配管の構造強度評価結果の一部誤りについて

図 1 配管分岐部のモーメントの例

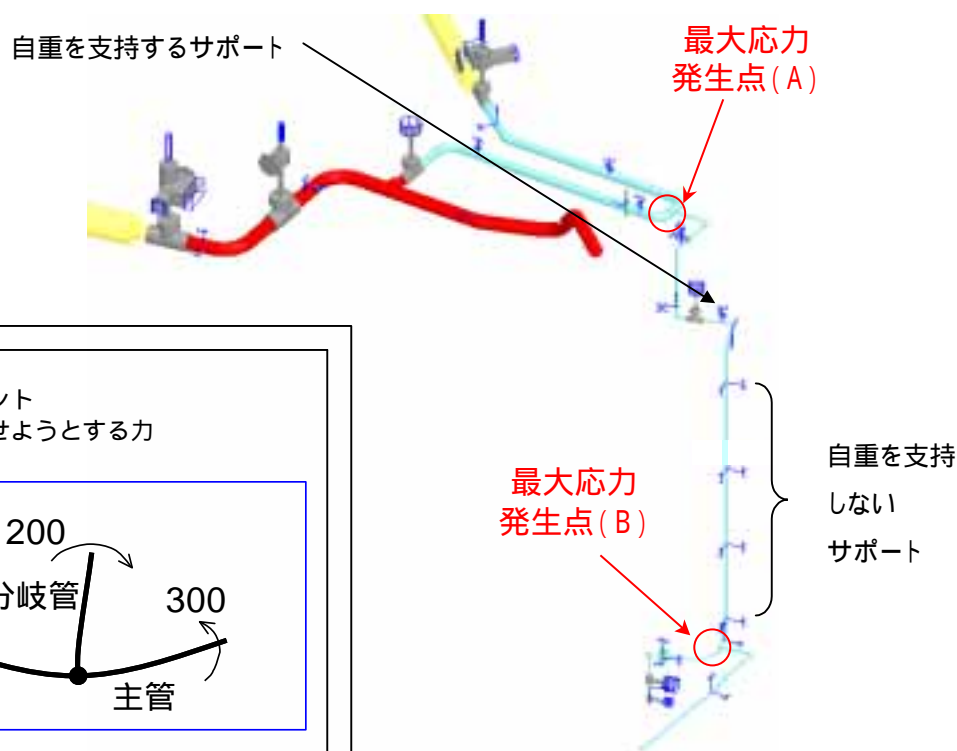
今回の事象は、上記の荷重のうち「自重」により発生する応力を計算する際に、配管分岐部のデータ処理を取り違えていたため、計算された応力に誤りが生じたものです（なお、データ処理は、当該メーカーが開発したプログラムにより自動的に処理）。取り違えの概要は次の通りです。

今回、図 1 の配管分岐部の応力を算出する場合、計算機にて算出する自重によるデータ（モーメント^{*2}）の処理を次の通りとしていました。

(これまでの処理例)

分岐管のモーメント：200
主管のモーメント：+100, +300 で+の同符号としてモーメント 0 と処理

計算機プログラムにおいて、+300 から -300 への変換が必要であった

(正しい処理例)^{*3}

分岐管のモーメント：200
主管のモーメント：+100, -300 で+と-の異符号としてモーメント 100 と処理

^{*3} 日本機械学会で定める規格では、モーメントが同符号であれば「0」、異符号であれば絶対値が小さい方（上記例では 100 < 300 なので 100）と処理するように定めています。本事象は、符号を取り違えたため、応力の計算を誤ったものです。
